Proyecto de obras de urbanización del Paseo Marítimo de Pedregalejo desde los Baños del Carmen hasta el arroyo Jaboneros. Málaga.

ANEJO Nº11. GESTIONES CON COMPAÑÍAS Y ADMINISTRACIONES.

**I N F O R M E**

ASUNTO: **Informe al PROYECTO DE OBRAS DE URBANIZACIÓN DEL PASEO MARÍTIMO DE PEDREGALEJO DESDE LOS BAÑOS DEL CARMEN HASTA EL ARROYO JABONEROS EN EL TÉRMINO MUNICIPAL DE MÁLAGA.**

Detalle diseño de nuevos accesos

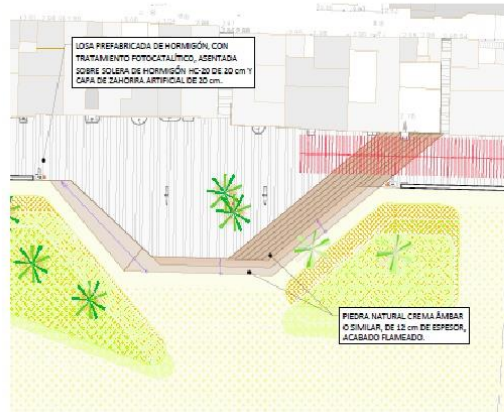
Del cotejo de la implantación en planta de estos nuevos accesos con la ocupación del actual paseo marítimo, se comprueba que en todos los casos se produce, en mayor o menor medida, **una invasión de la playa a través de alguno de los nuevos elementos a disponer como la rampa o escalones**. Esta circunstancia no es compatible con la Ley 22/1988, de 28 de julio, de Costas, que en su artículo 44.5 determina que, *"Los paseos marítimos se localizarán fuera de la ribera del mar y serán preferentemente peatonales"*.

Además se estaría actuando en contra de las determinaciones establecidas en el artículo 32.1 de la Ley 22/1988, de 28 de julio, de Costas y 61.1 y 61.3 del Real Decreto 876/2014, de 10 de octubre, por el que se aprueba el Reglamento General de Costas, al producir una ocupación de la zona de playa evitable con el mero retranqueo de la actuación, por lo que no se cumpliría el requisito de que "por su naturaleza no pueda tener otra ubicación" y también se afectaría al principio de ocupación mínima posible del dominio público marítimo-terrestre.

Por tanto, debería modificarse el proyecto para que esos accesos no ocupen más playa que la ocupada en la actualidad por el paseo marítimo existente, teniendo también en cuenta la superficie pequeña que tienen todas estas calas de Pedregalejo.

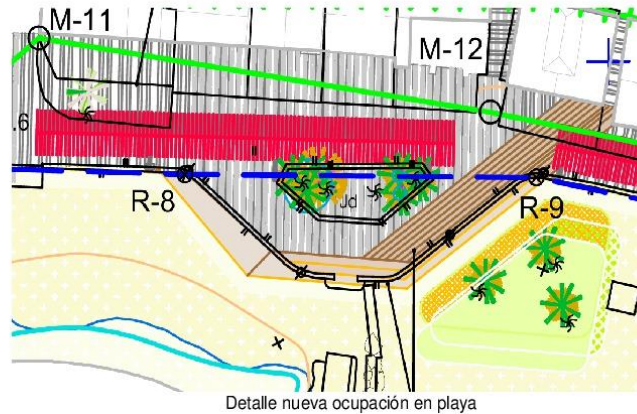
Dentro del concepto global de generar amplitud de espacios, se ha rediseñado la actual grada comprendida entre los restaurantes El Merlo y Rompeolas. Esta grada es mucho más diáfana que la actual, y permite su uso real para eventos tales como cines de verano. Se utiliza piedra natural para su terminación, de modo que constituya un lugar destacado y noble, en lugar de pasar desapercibido como hasta la fecha. No obstante, la zona destinada a paseo marítimo se estrecha hasta los 4 metros de anchura, por lo que, para garantizar la efectividad de la servidumbre de tránsito, **se procurará dejar permanentemente expedita para el paso público peatonal y para los vehículos de vigilancia y salvamento una franja de seis metros desde la línea de ribera del mar.**

Según se identifica en la memoria del proyecto de obras, se ha querido ampliar la zona inicial del paseo marítimo en las proximidades de Nereo. Para ello, se propone un nuevo muro de escollera perimetRANDO la zona ampliada, la cual forma parte actual de la playa, siendo esta **una actuación no compatible con las determinaciones de la Ley 22/1988**, de 28 de julio, de Costas, que en su artículo 44.5 determina que, "Los paseos marítimos se localizarán fuera de la ribera del mar y serán preferentemente peatonales".

De igual manera, por ser esa Delegación de Desarrollo Sostenible en Málaga el organismo competente, se deberá comprobar la compatibilidad de las obras proyectadas con el alcance de la concesión otorgada a Astilleros Nereo, evitando posibles conflictos de intereses que pudieran confluír en este espacio.

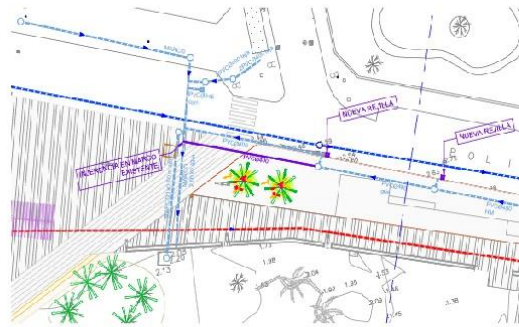
Dado que la creación de una nueva canalización en el dominio público marítimo-terrestre **se trata de un uso no permitido según artículo 32.1 de la Ley 22/1988, de 28 de julio**, de Costas, ésta **debe ocupar dominio público marítimo terrestre la mínima longitud posible**, justificando dicha ocupación como la imprescindible para asegurar la funcionalidad del desagüe proyectado.

En ningún caso se puede justificar la ocupación del dominio público marítimo terrestre mediante la protección de elementos ajenos a la playa como los conocidos "oasis", por lo que **el aporte de tierra**

vegetal o plantación de césped que suponga la sustitución de depósitos granulares por superficies antropizadas de cualquier naturaleza, **procediendo por tanto, la retirada de esta "isla vegetal" así como el total de las existentes en el tramo proyectado.**

- El aporte de tierra vegetal o plantación de césped que suponga la sustitución de depósitos granulares por superficies antropizadas de cualquier naturaleza deberá evitarse, procediendo por tanto, la retirada de la "isla vegetal" proyectada así como el total de las existentes en el tramo proyectado.

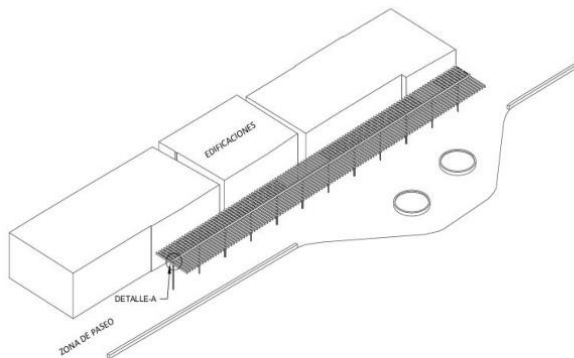
En efecto, carece de sentido que se prevea en un proyecto unas instalaciones en playa que habrán de ser en su momento objeto de autorización o concesión administrativa y cuya procedencia deberá ser estudiada en el respectivo expediente de autorización y concesión. Por otra parte, el artículo 33 de la Ley 22/1988, de 28 de julio de Costas y los artículos 65 y 69 del Reglamento General de Costas, indican que *"las edificaciones de servicio de playa se ubicarán preferentemente fuera de ella..."* y, desde luego, cabría antes plantearlos sobre el propio paseo marítimo, como también se deduce de dichos artículos, y más tratándose de playas de pequeña superficie.

- Las canalizaciones subterráneas en ningún caso se ejecutarán por la playa.
- La instalación de quioscos y aseos proyectados deberán eliminarse del proyecto por estar ubicados dentro de la playa, debiendo plantearse en su momento la correspondiente autorización o concesión administrativa.

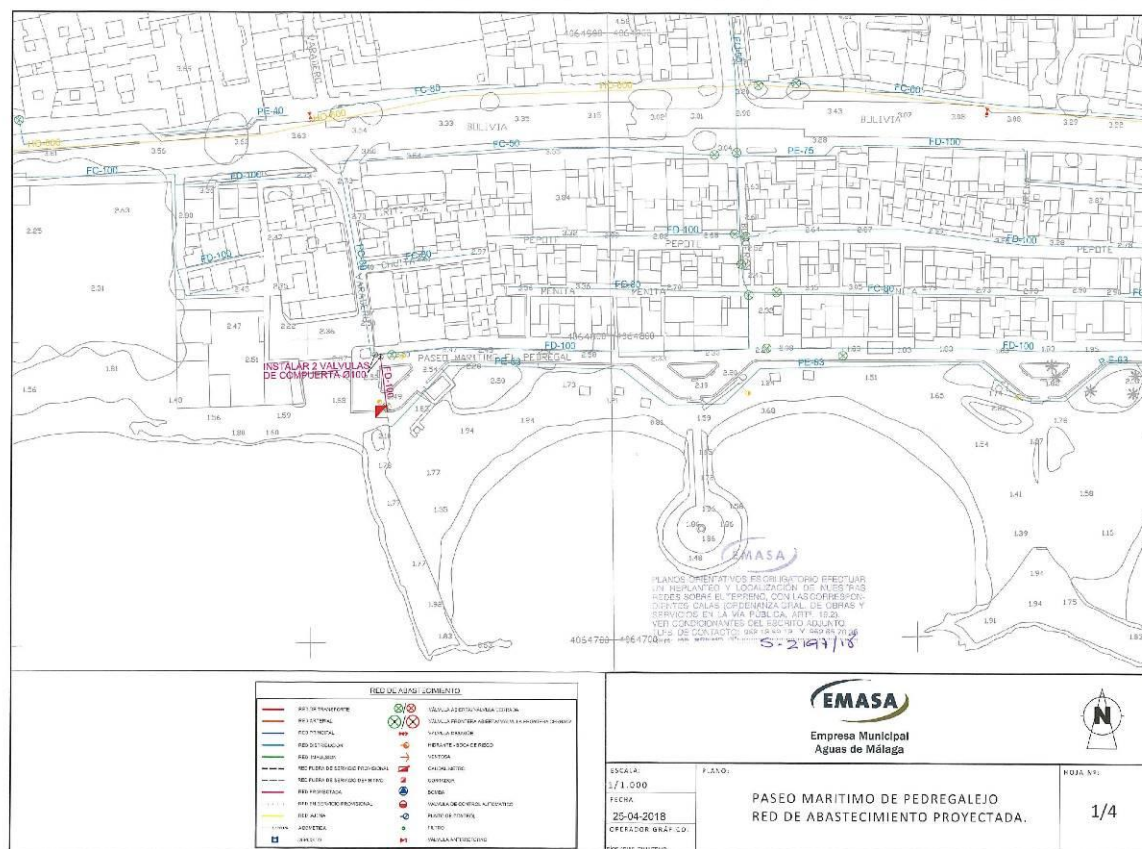
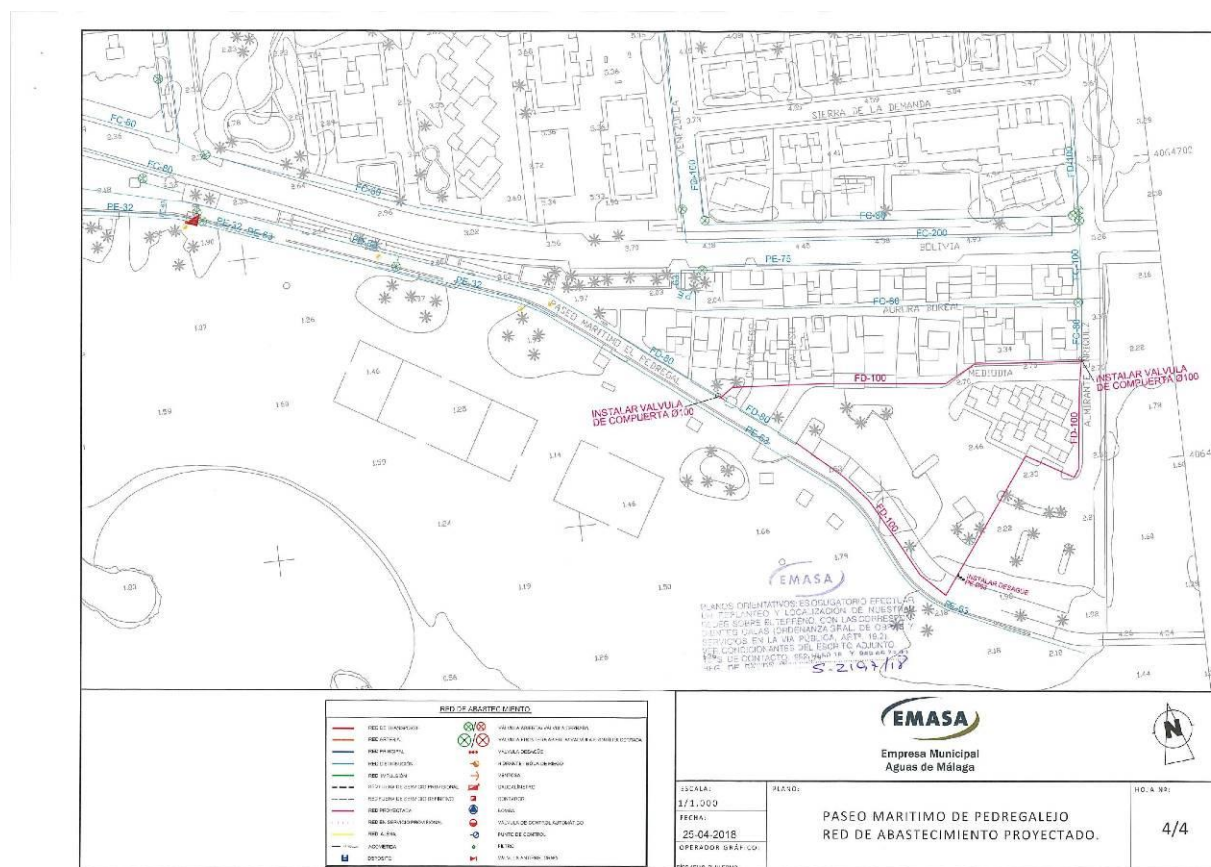
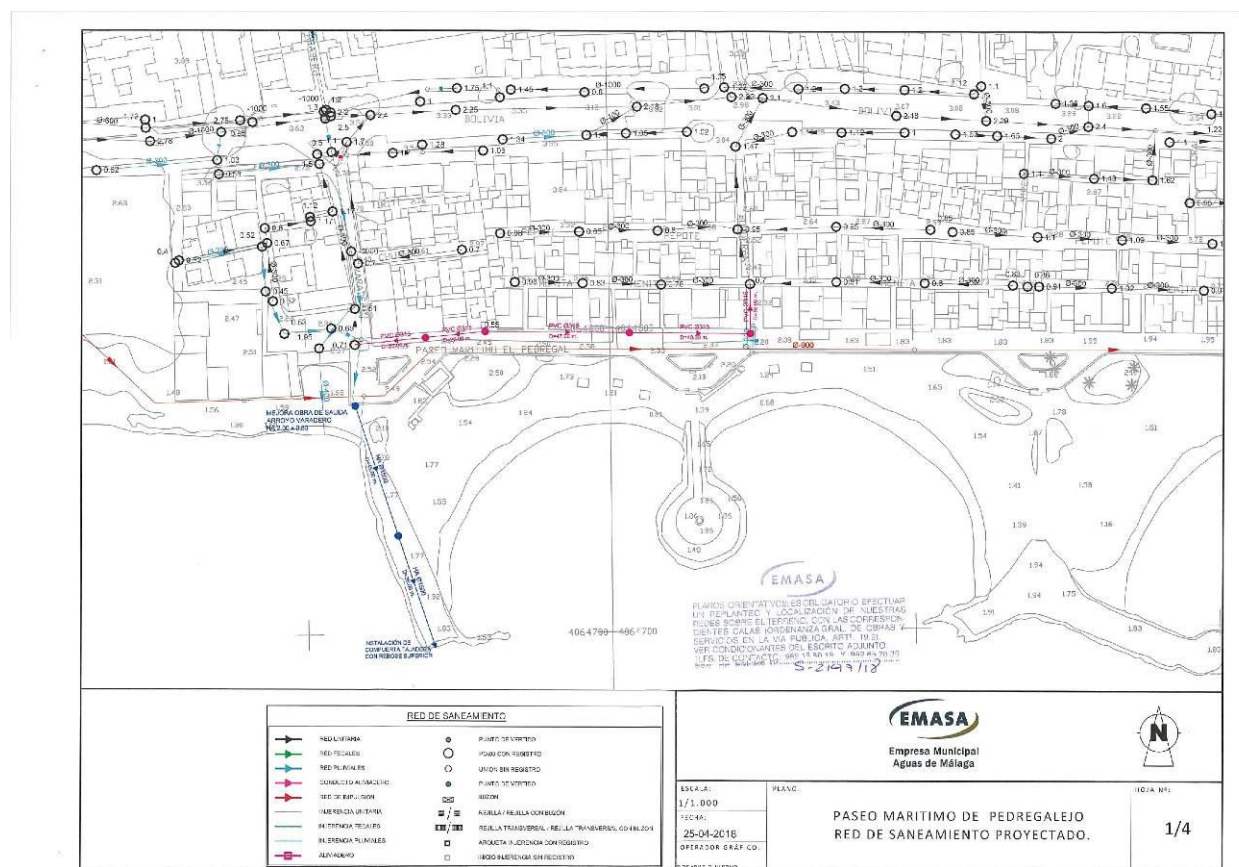
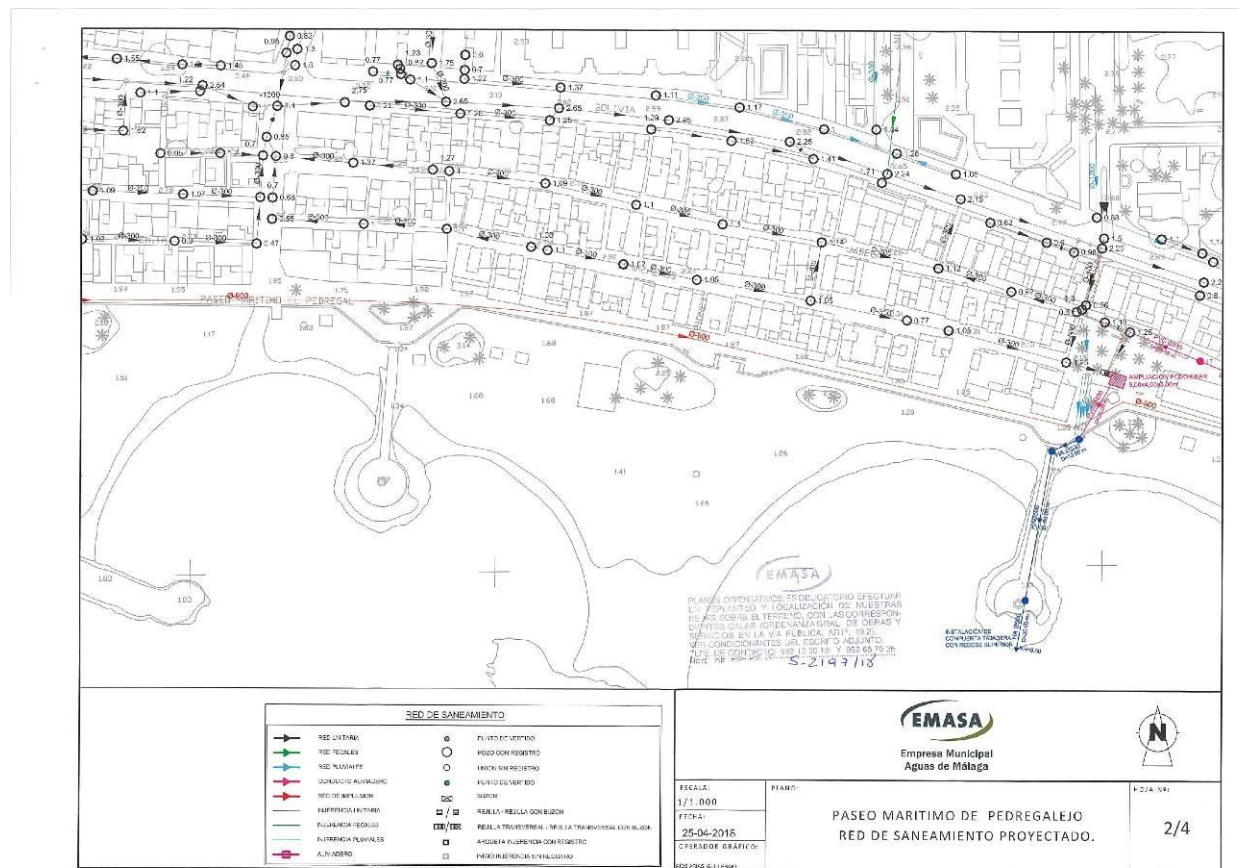
Respecto a la red de saneamiento y drenaje, le indicamos en los planos las actuaciones propuestas para mejorar el funcionamiento de las redes. Es necesario que **el muro del paseo marítimo permita la evacuación de las pluviales por escorrentía superficial a la playa y que las redes de pluviales se canalicen hacia los espigones** existentes con el fin de evitar vertidos e inundación de las playas. Es necesario instalar en el extremo de los colectores de pluviales que realizan el vertido al mar, **compuertas** que permitan el rebose por la parte superior del conducto para evitar que se taponen con arena de playa los conductos. Cualquier afección que pueda modificar elementos de la red, deberá ser coordinada con la Dirección de Ingeniería, Proyectos y Obras de Emasa.
